## **Zápis z projednání s MM Kladno: přednádražní prostory ŽST Kladno, zast. Kladno-město, ŽST Kladno-Ostrovec, návrh výstupů z podchodů v ulicích Sletiště, Klikorkova a podjezd Wolkerova**

**Akce:** Modernizace trati Kladno (včetně) - Kladno-Ostrovec (včetně)

**Investor:** Správa železnic, státní organizace

**Datum:** 5. 5. 2020

Obrázek 1: Výřez z územního plánu lokality Kladno-Ostrovec

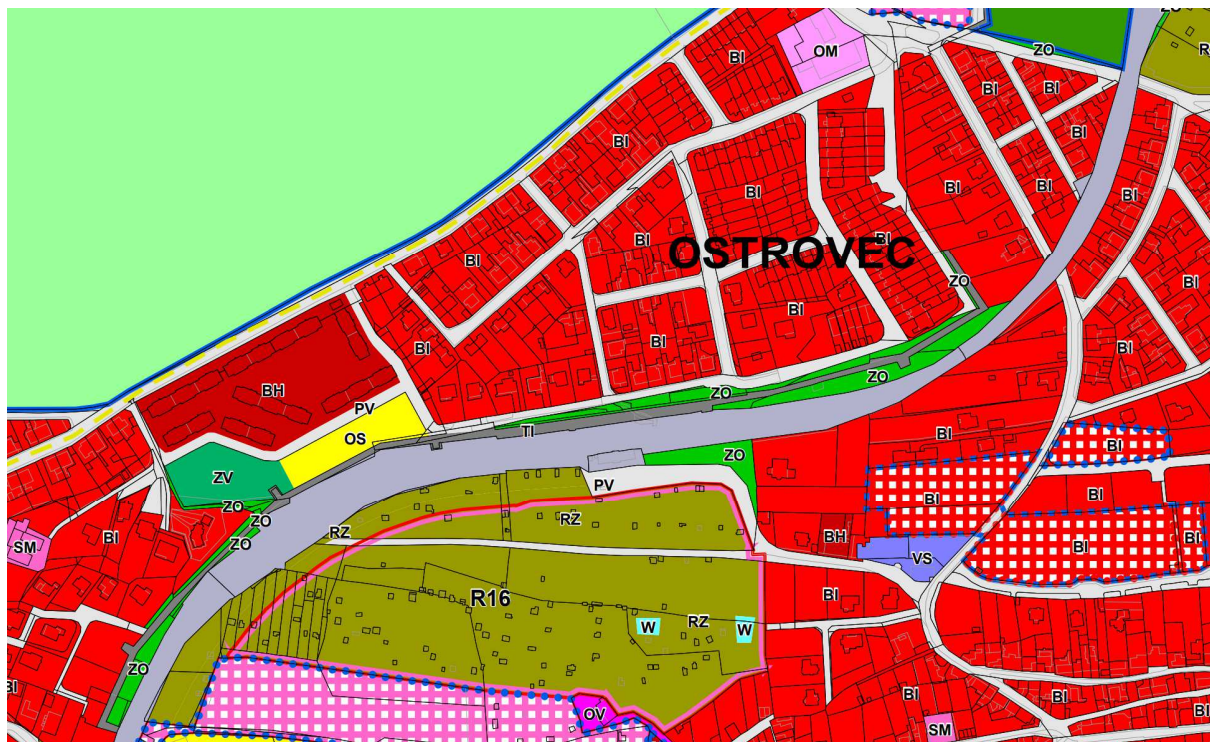
Ing. arch. Gamanová - MM Kladno: Prosíme o prověření možnosti integrace protihlukového opatření s přístřeškem nástupiště stanice Ostrovec (pak by zde nemusela být PHS, stejně jako u Kl.města).

Ing. arch. Krotilová - Metroprojekt: Redukovaná délka zastřešení je navržena v dl. 66 m. Vzhledem k nízkému obratu cestujících v Kladno-Ostrovec není vhodné a ani účelné zastřešovat celou zastávku. Protihluková opatření budou realizována v rámci přístřešků (prosklené stěny, které zároveň chrání čekající cestující před povětrnostními vlivy) a mimo přístřešky je uvažováno s transparentními stěnami, popř. kombinací pohltivých a odrazivých stěn. Řešení se průběžně aktualizuje.

Ing. David Ježek: Souhlasím s návrhem MTP.
